原子燃料工業株式会社熊取事業所におけるウラン粉末の漏えい に係る報告に対する評価及び今後の対応について

平成29年11月8日
原子力規制委員会

図5 背面カバー概要図

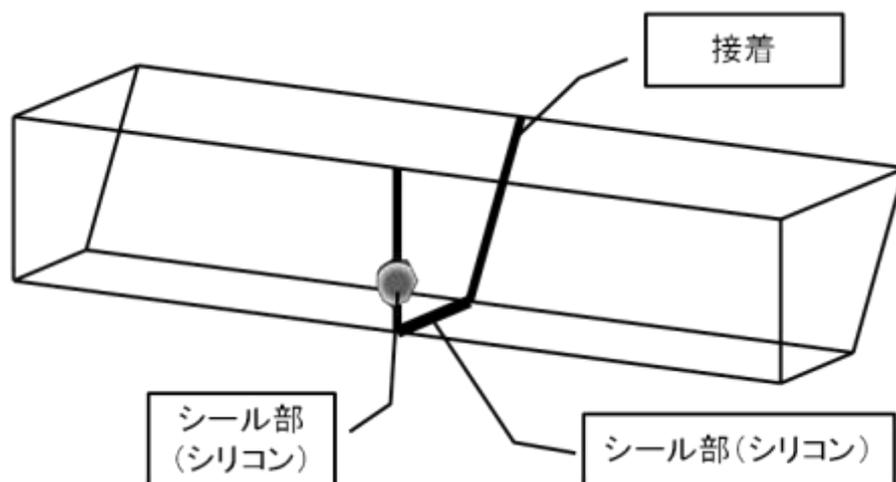
酸化ウラン粉末の漏えい状況、粉末投入機及び粉末混合機の点検結果から、酸化ウラン粉末の粉末投入機のバルク上の樹脂製カバー（背面カバー）の接合面の隙間より、酸化ウラン粉末が漏えいしたものと特定している。

- ① 本事象の要因となった背面カバーについては、所定の手続きを経て撤去し、フレキシブル継手等を用いて投入ガイドと粉末混合機を接合することによりウラン粉末を閉じ込める構造に変更する。
- ② 背面カバー撤去後、粉末投入機及び粉末混合機の閉じ込め性能を維持するため、設備の構造及び劣化状況を考慮した点検方法を検討した上で、新たな保全計画を策定し、必要な点検・補修等を実施する。
- ③ 非密封のウラン粉末を取り扱う設備で、保守管理において直接目視することが困難な部位のある設備については、点検頻度を含めて点検要領に定める。

図8 新設時（粉末投入部（平成5年申請時、酸化ウラン粉末袋切断用カッター撤去前））

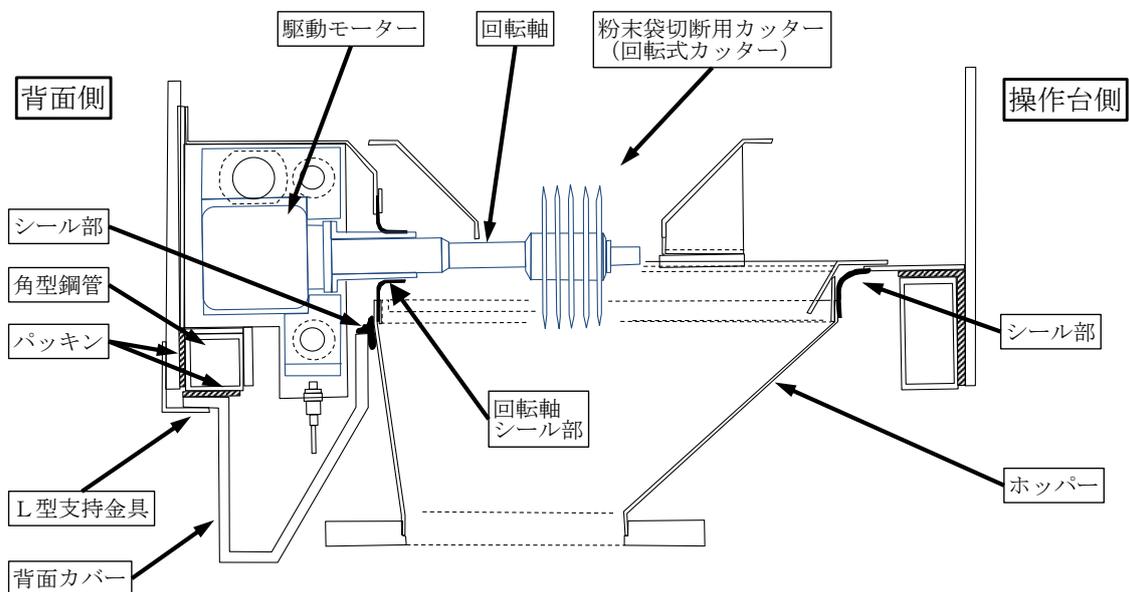
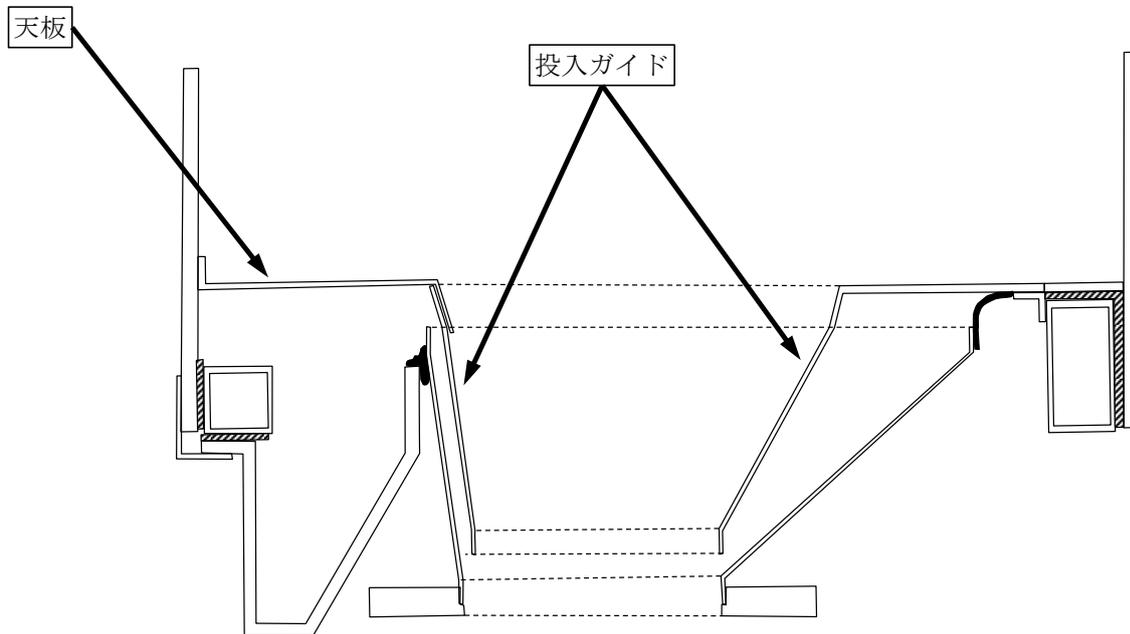
- ① 平成5年の新設当時、粉末投入機の付属設備としてウラン粉末を収納したプラスチック袋を切断する回転式カッターをフード内に付設しており、当該設備の駆動用モータや電気配線を格納するため、粉末投入機には背面カバーが設置されていた。
- ② その後平成8年に、回転式カッターは撤去されたが、不要となった電気配線及び背面カバーについては存置された。
